LICITACIÓN PÚBLICA N°30/2024
OBRA: Construcción de puente carretero sobre RNN°11
TRAMO: Santa Fe – Santo Tomé

CIRCULAR ACLARATORIA N°1

Ante consultas recibidas, se emite la siguiente Circular Aclaratoria a fin de cumplimentar la documentación y subsanar errores del Pliego de Licitación:

Figura 1 - Terrenos de la Municipalidad de Santa Fe.

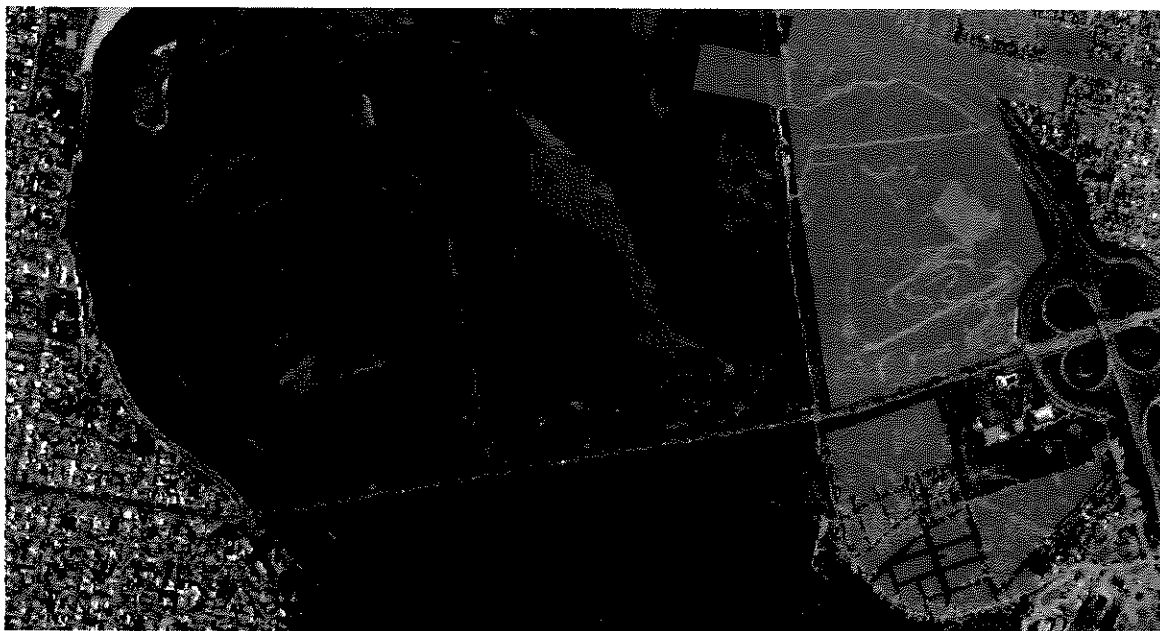
14) Las áreas sombreadas en color verde en la Figura 1 corresponden a terrenos de la Municipalidad de Santa Fe, los cuales podrán ser evaluados para el

montaje del obrador. Queda a cargo de la Contratista todas las gestiones y costos asociados.

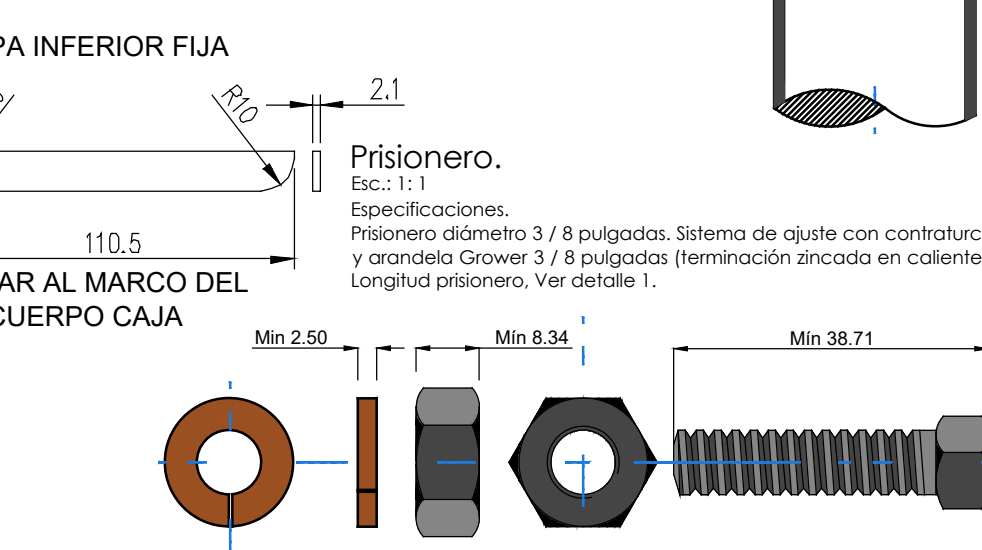
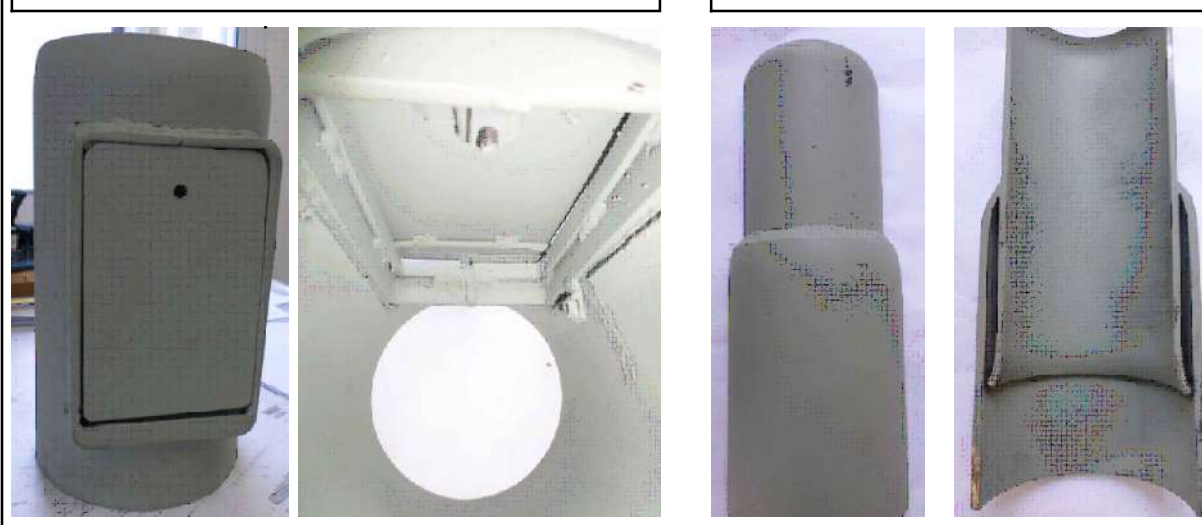
7) Se adjunta con la presente circular aclaratoria el plano tipo de DPV N°4718/1BIS que debe reemplazar el plano, también denominado N°4718/1BIS, correspondiente a la página 40 del archivo "Pliego LP 30-2024 Planos parte 04.pdf" del presente pliego licitatorio.

ESTE PLANO REEMPLAZA LAS COLUMNAS TIPO A, TIPO B Y TIPO C DEL PLANO TIPO N° 4718/1.

DC_30-31

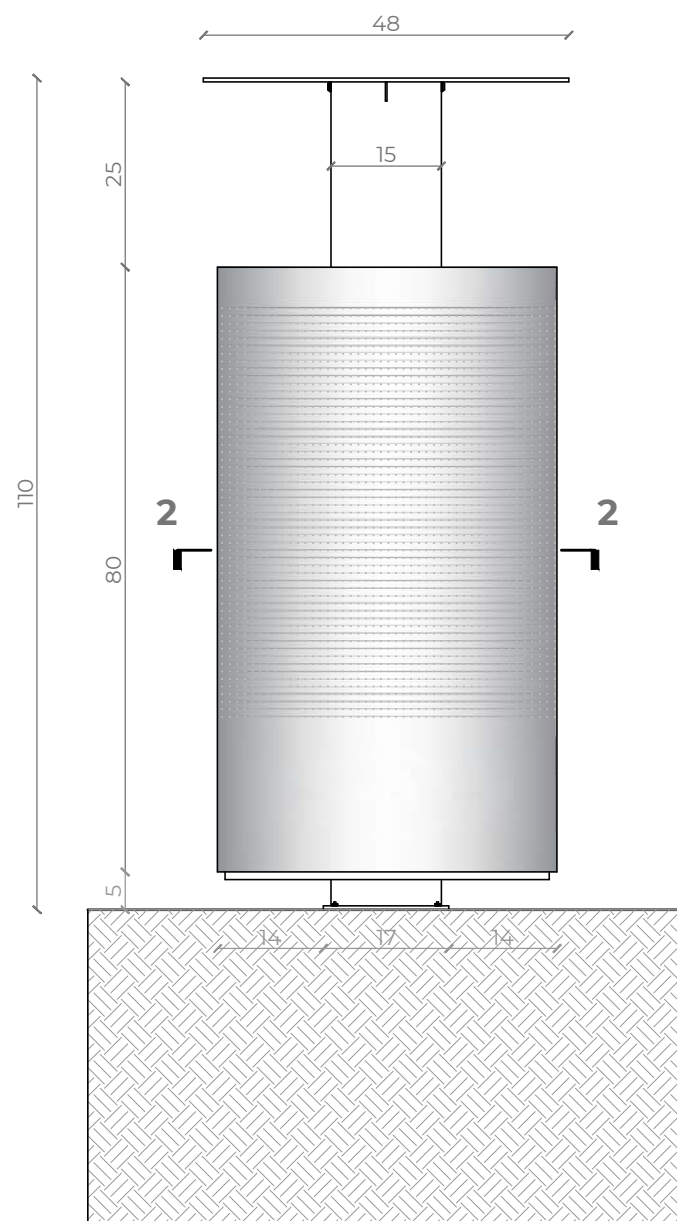
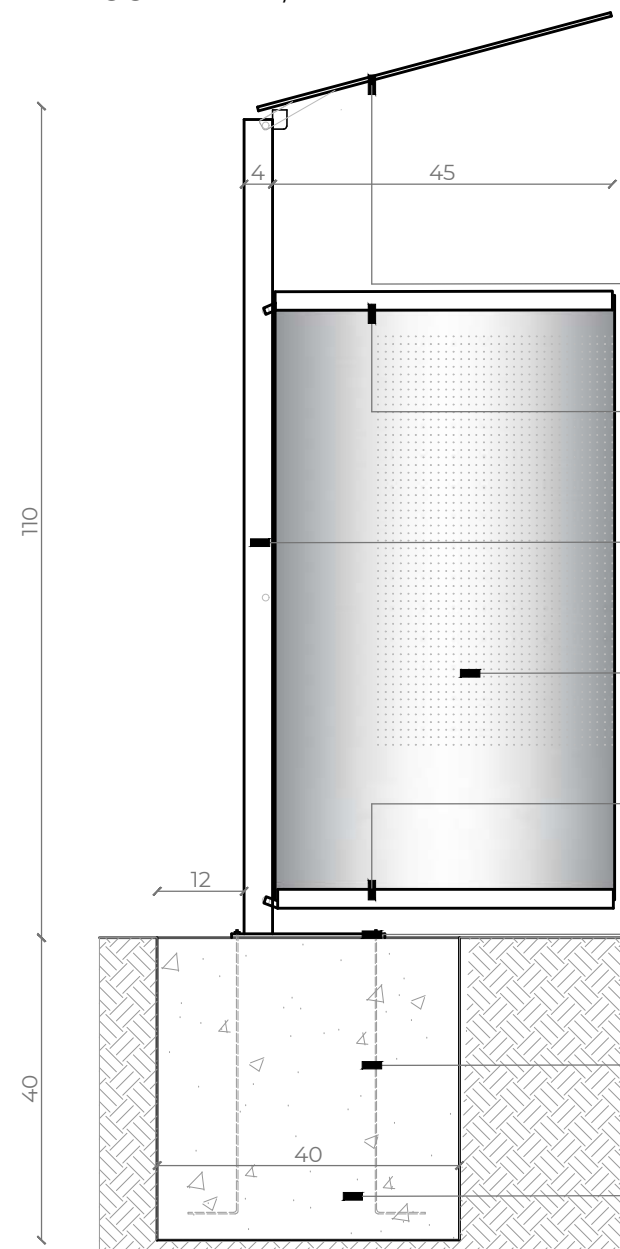
8) Se adjunta con la presente circular aclaratoria el plano de Santo Tomé "DC_30-31" que debe reemplazar el plano, también denominado "DC_30-31", correspondiente a la página 12 del archivo "Pliego LP 30-2024 Planos parte 04.pdf" del presente pliego licitatorio.

DC_34

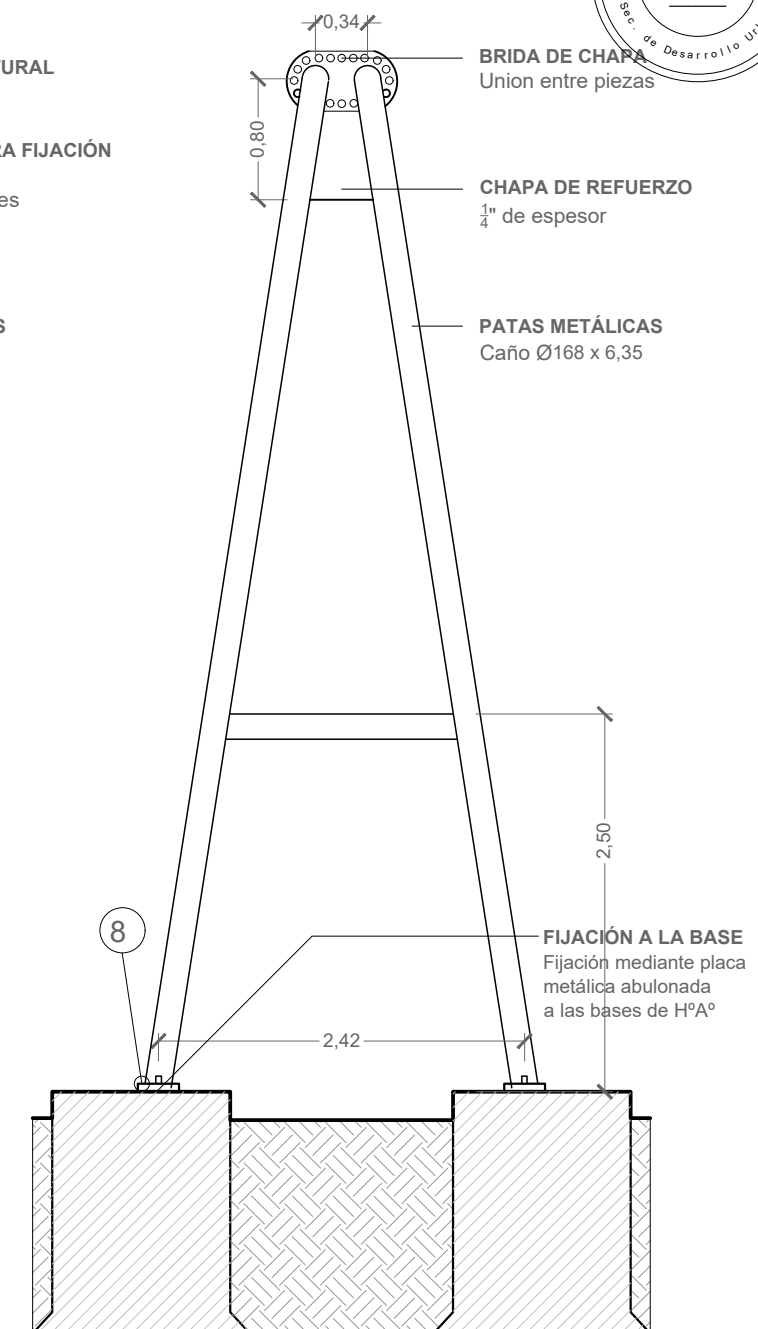
9) Se adjunta con la presente circular aclaratoria el plano de Santo Tomé "DC_34" que debe reemplazar el plano, también denominado "DC_34", correspondiente a la página 13 del archivo "Pliego LP 30-2024 Planos parte 04.pdf" del presente pliego licitatorio.

ESCALAS:	1:50
FECHA:	SEPTIEMBRE 2024
PLANO N°	DC 07

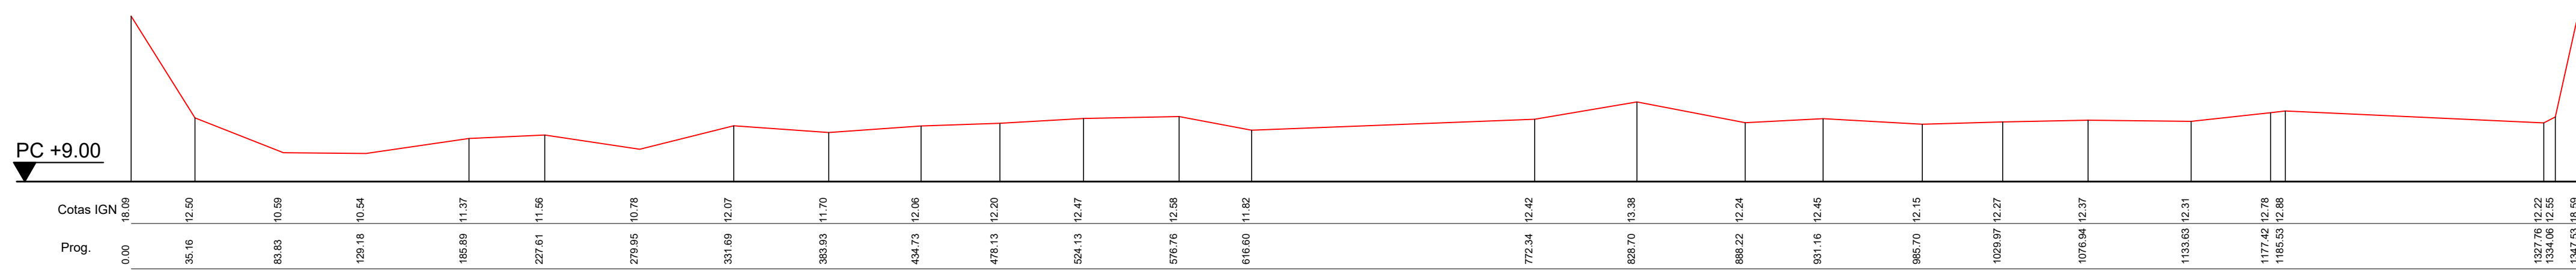
10) Se adjunta con la presente circular aclaratoria el plano tipo de SF "SF_DC_07" correspondiente al detalle del pórtico vial del ítem N° 41.4 "PROVISIÓN Y COLOCACIÓN DE PÓRTICO CON LECTOR DE PATENTES".

PERFIL AGUAS ARRIBA (+50.00 m)

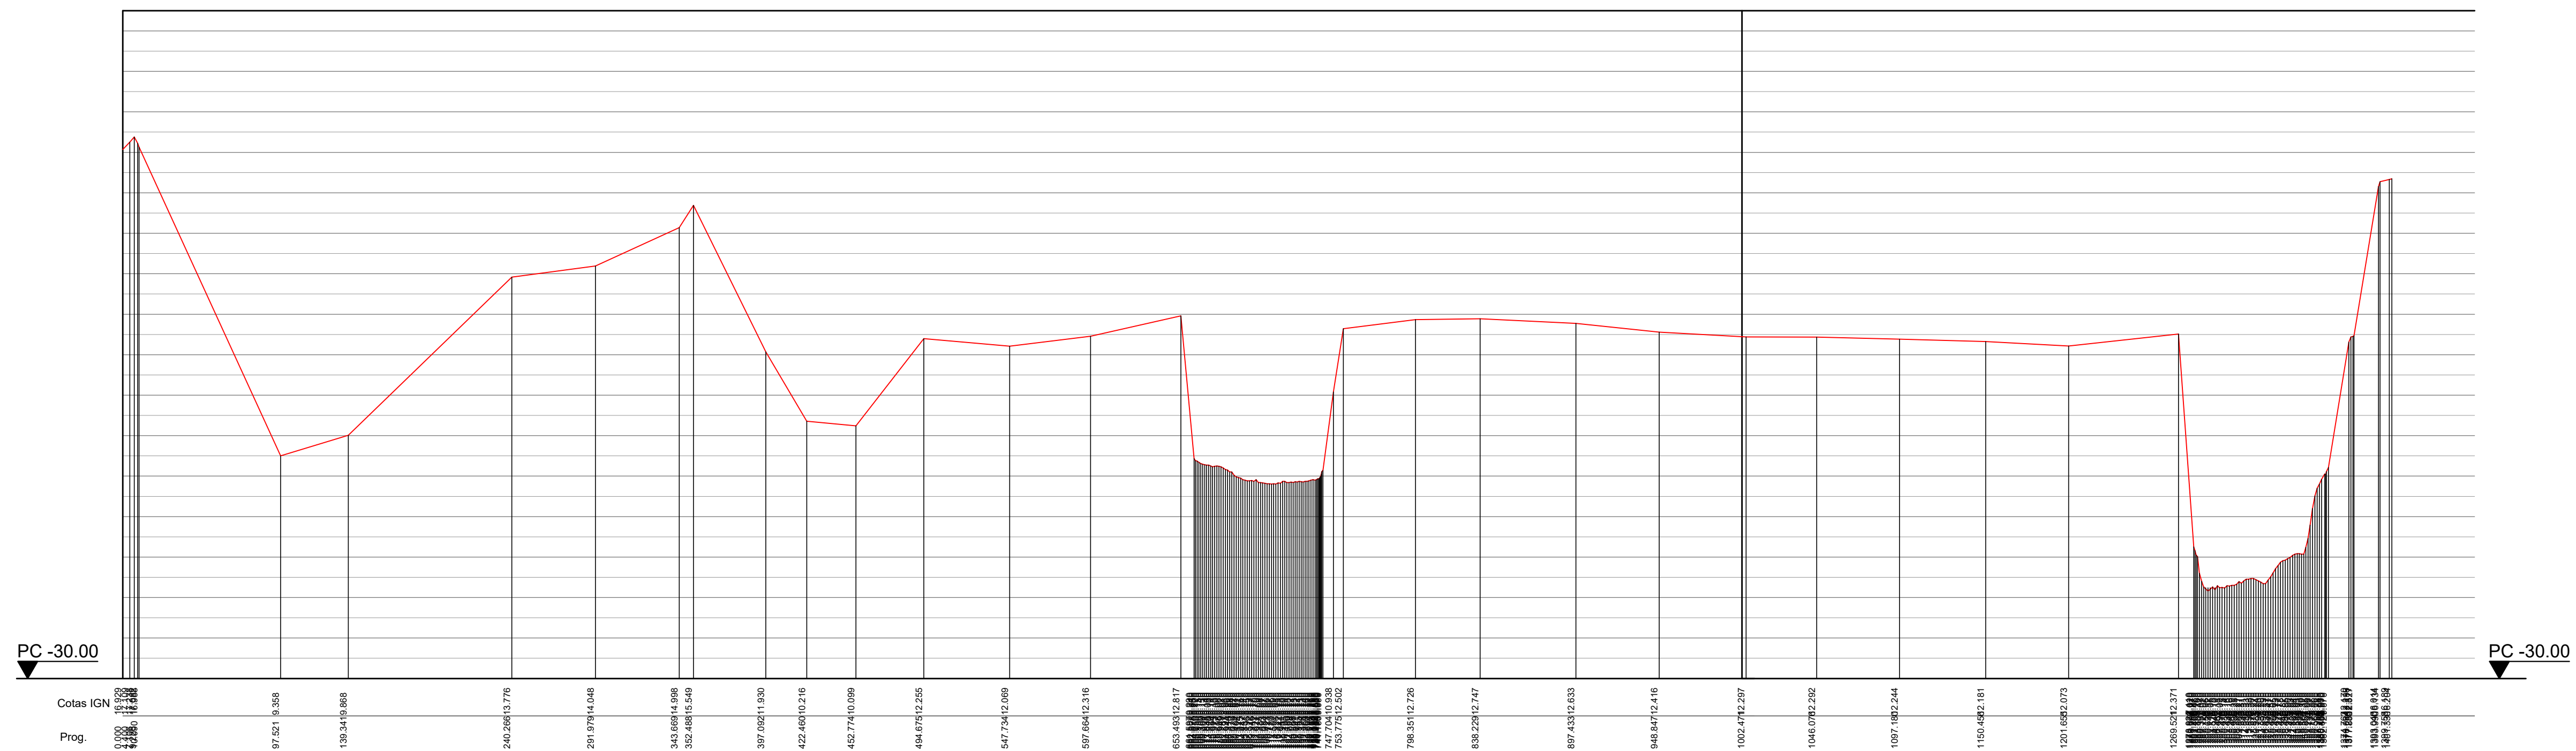
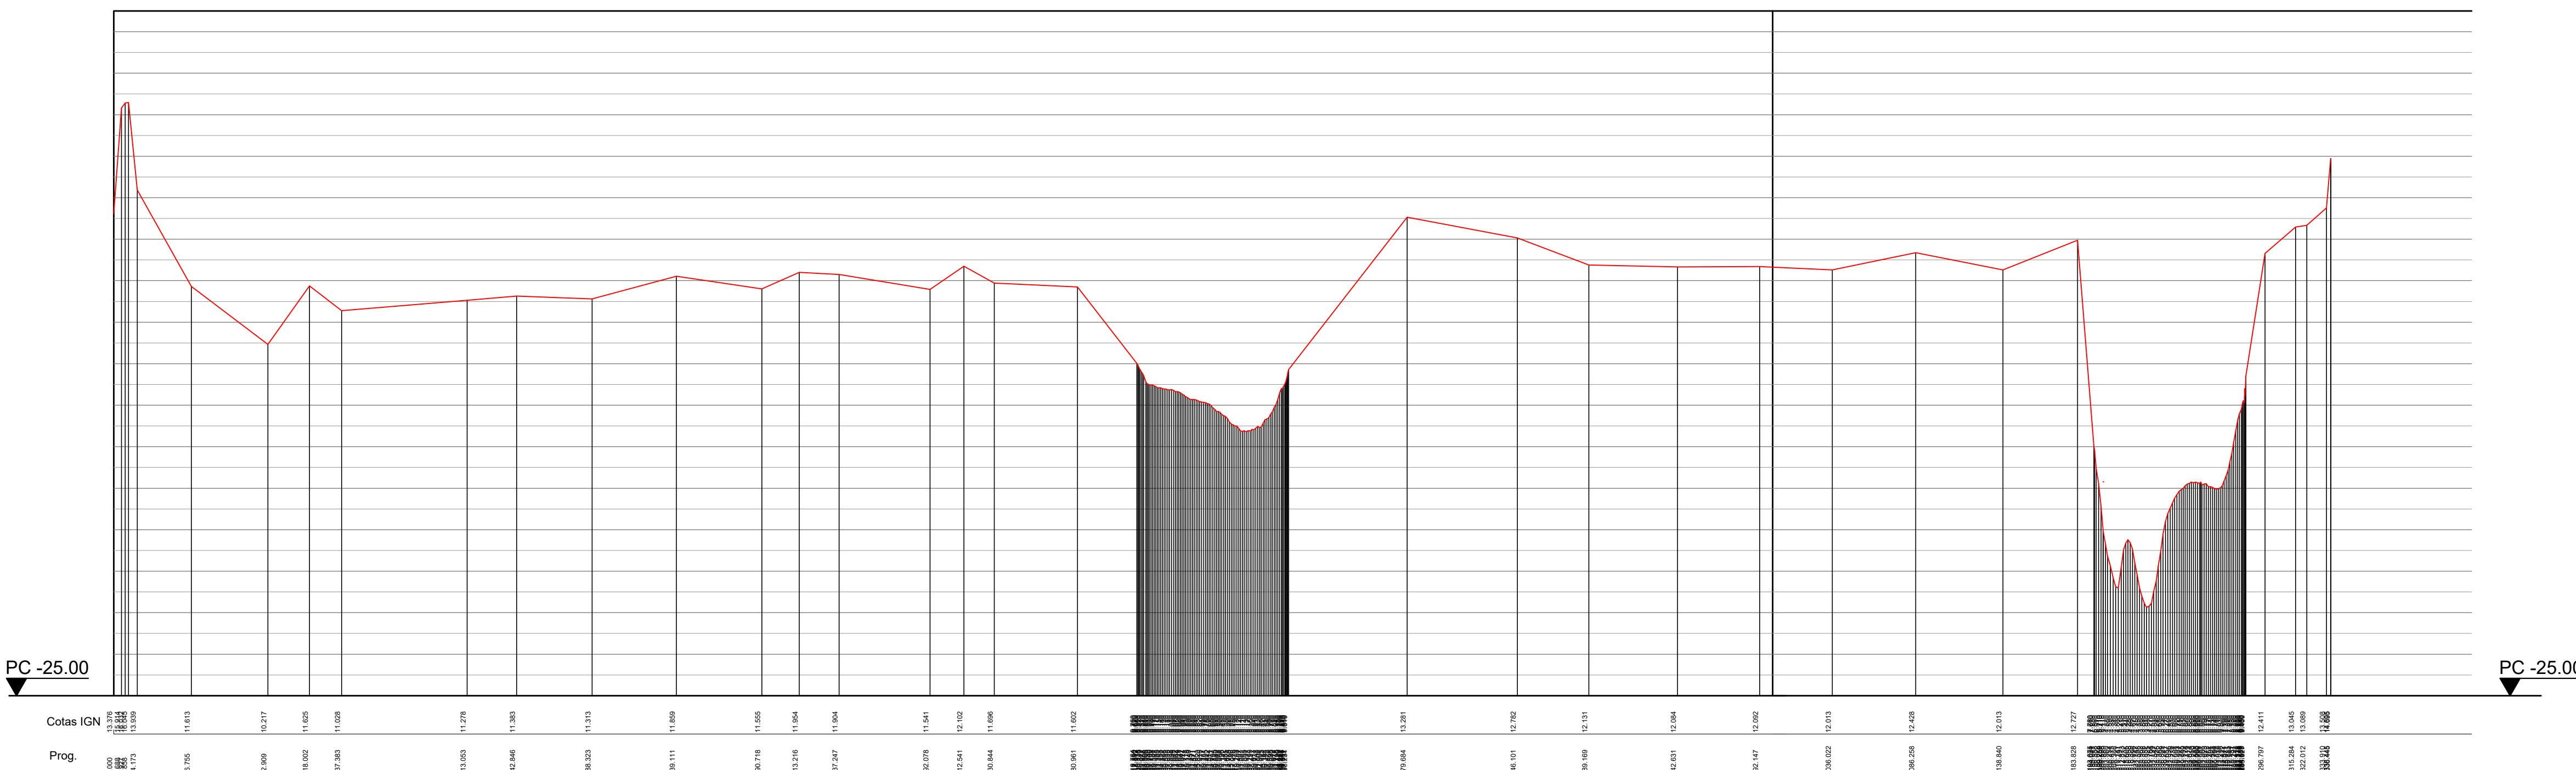
11) Se adjunta con la presente circular aclaratoria perfiles transversales del cauce del Río Salado, un perfil 50m aguas arriba del puente existente, un perfil 50m aguas abajo del puente existente y un perfil sobre el emplazamiento del nuevo puente.
